**AVIS RELATIF À LA PROTECTION
CONTRE LES EVENTUELS EFFETS NOCIFS ET NUISANCES
PROVOQUÉS PAR LES RAYONNEMENTS NON IONISANTS
GÉNÉRÉS PAR DES ANTENNES ÉMETTRICES STATIONNAIRES**

Commune : MONS - Exploitant : PROXIMUS

Référence exploitant : 65CFE_01

Rapport n° 2897 / 2025

Figure 1 : Vue en plan des lieux de séjour et des points de contrôle

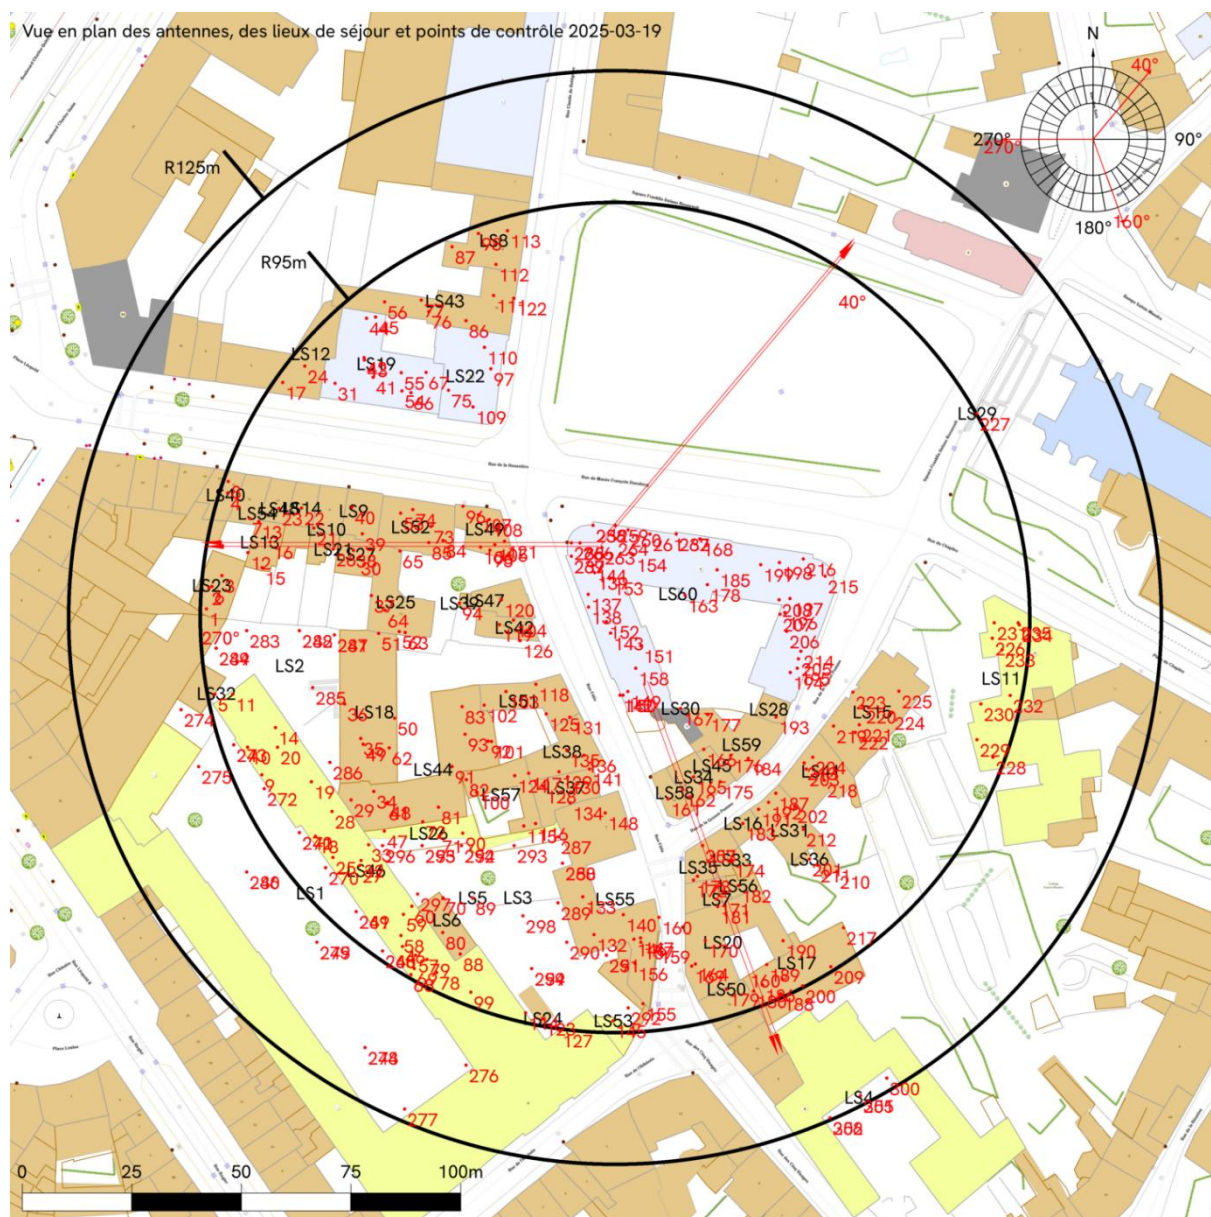
- le numéro du point de contrôle repris sur un des plans de la figure 1;
- le numéro du LS dans lequel se trouve le point de contrôle de la 1^{ère} colonne ;
- l'atténuation d'obstacle prise en compte pour le calcul de l'indice d'exposition dans le LS ;
- le résultat du calcul de l'indice d'exposition.

N° point de contrôle	LS	Atténuation (dB)	Indice d'exposition relatif à la limite par installation IE_i
85	LS52	3,0	0,960
73	LS52	3,0	0,937
84	LS52	3,0	0,932
53	LS52	3,0	0,926
74	LS52	3,0	0,916
168	LS60	3,0	0,827
160	LS55	3,0	0,798
159	LS55	3,0	0,784
199	LS60	3,0	0,781
264	LS60	3,0	0,763
147	LS55	3,0	0,746
157	LS55	3,0	0,742
146	LS55	3,0	0,723
198	LS60	3,0	0,707
156	LS55	3,0	0,697
140	LS55	3,0	0,673
260	LS60	3,0	0,628
179	LS50	3,0	0,621
155	LS55	3,0	0,618
185	LS60	3,0	0,611
109	LS22	3,0	0,602
216	LS60	3,0	0,599
262	LS60	3,0	0,585
237	LS60	3,0	0,585
132	LS55	3,0	0,581
190	LS20	3,0	0,576
261	LS60	3,0	0,567
164	LS20	3,0	0,566
169	LS20	3,0	0,564
170	LS20	3,0	0,546
259	LS60	3,0	0,538
219	LS15	3,0	0,520
211	LS31	3,0	0,510
133	LS55	3,0	0,501
210	LS31	3,0	0,500

En ce qui concerne les antennes de l'installation mentionnées dans le tableau 1, la distance maximale à laquelle la limite pourrait être atteinte, à l'extérieur, est égale à 111,0 m. S'il n'y a pas de LS à une distance inférieure, les antennes respectent forcément la limite d'immission.

Dans le cas des LS situés à l'intérieur des bâtiments, une atténuation d'obstacle est prise en compte et il en résulte que la distance maximale à laquelle la limite pourrait être atteinte se réduit à 83,0 m.

Figure 2 : Vue en plan des installations d'antennes dans un rayon de 300 mètres autour de l'installation faisant l'objet de la demande d'avis

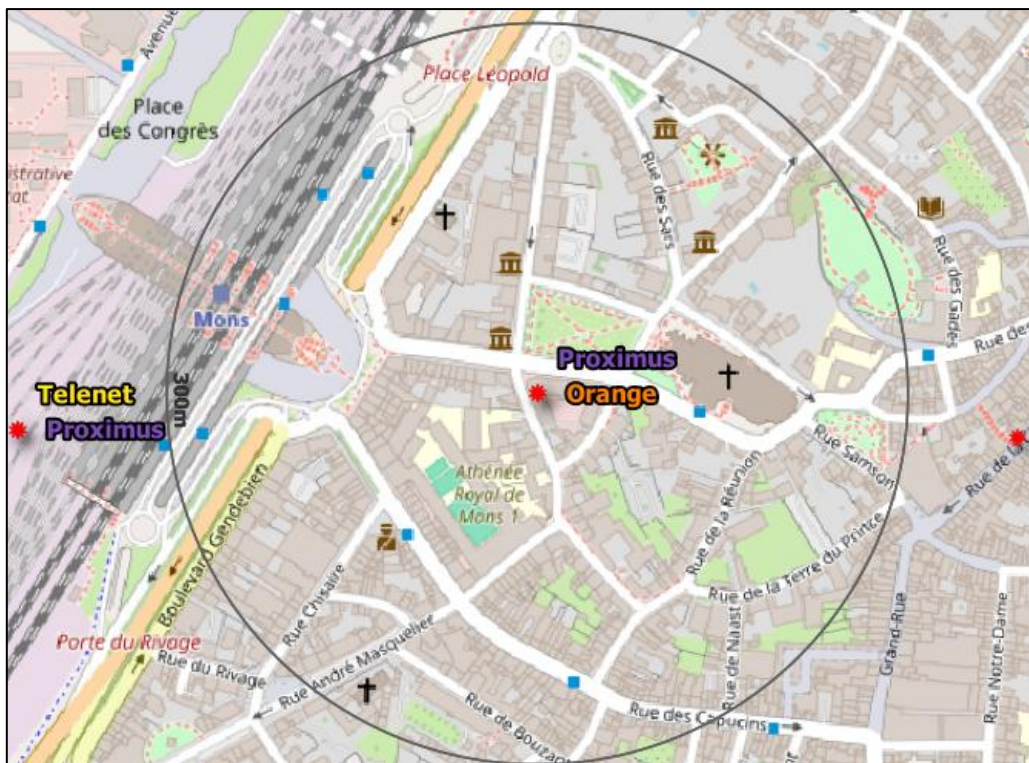
Le plan en projection verticale de la figure 2 indique la localisation des installations d'antennes émettrices stationnaires visées par le décret et situées dans un rayon de 300 mètres autour de l'installation référencée dans le paragraphe 2 et localisée au centre du cercle. Les données de localisation de ces antennes et les avis correspondant sont accessibles via le cadastre en ligne des antennes émettrices stationnaires⁸. Les installations prises en compte dans l'évaluation du respect de la limite cumulative sont les installations d'antennes émettrices déclarées en service par l'exploitant à la date du présent avis, à l'exception de l'installation référencée dans le paragraphe 2 et éventuellement d'autres installations ayant fait l'objet d'une demande d'avis à la même date et qui sont situées à l'intérieur de la zone de 300 mètres de rayon.

- a) il y a au plus 4 installations d'antennes émettrices stationnaires présentes dans la zone d'évaluation de 300 mètres de rayon représentée dans la figure 2, y inclus l'installation référencée dans le paragraphe 2 : la limite cumulative définie à l'article 4, §2 du décret est nécessairement respectée dans les lieux de séjour à l'intérieur de la zone d'évaluation de 300 mètres de rayon ;

- b) il y a exactement 5 installations d'antennes émettrices stationnaires présentes dans la zone d'évaluation de 300 mètres de rayon représentée dans la figure 2, y inclus l'installation référencée dans le paragraphe 2 et il existe, pour 3 ou 4 de ces installations, un avis attestant le respect de la limite abrogée de 3 V/m : la limite cumulative définie à l'article 4, §2 du décret est nécessairement respectée dans les lieux de séjour à l'intérieur de la zone d'évaluation de 300 mètres de rayon ;

- c) dans tous les autres cas, il a été vérifié que la limite cumulative définie à l'article 4, §2 du décret n'est pas dépassée dans les lieux de séjour sur base du nombre d'installations localisées dans la zone d'évaluation de 300 mètres de rayon représentée dans la figure 2, de leur localisation ainsi que des données inscrites dans la figure 1 et au paragraphe 4 du présent avis et dans les avis attestant le respect de la limite par installation ou de la limite abrogée de 3 V/m relatifs aux autres installations reprises dans la figure 2.

Compte tenu des considérations ci-dessus, il apparaît que l'intensité du rayonnement électromagnétique généré, dans les lieux de séjour situés dans un rayon de 300 mètres autour de l'installation référencée dans le paragraphe 2, par l'ensemble des antennes émettrices stationnaires de l'ensemble des exploitants du même site d'antennes émettrices stationnaires respecte la limite fixée à l'article 4, § 2 du décret.
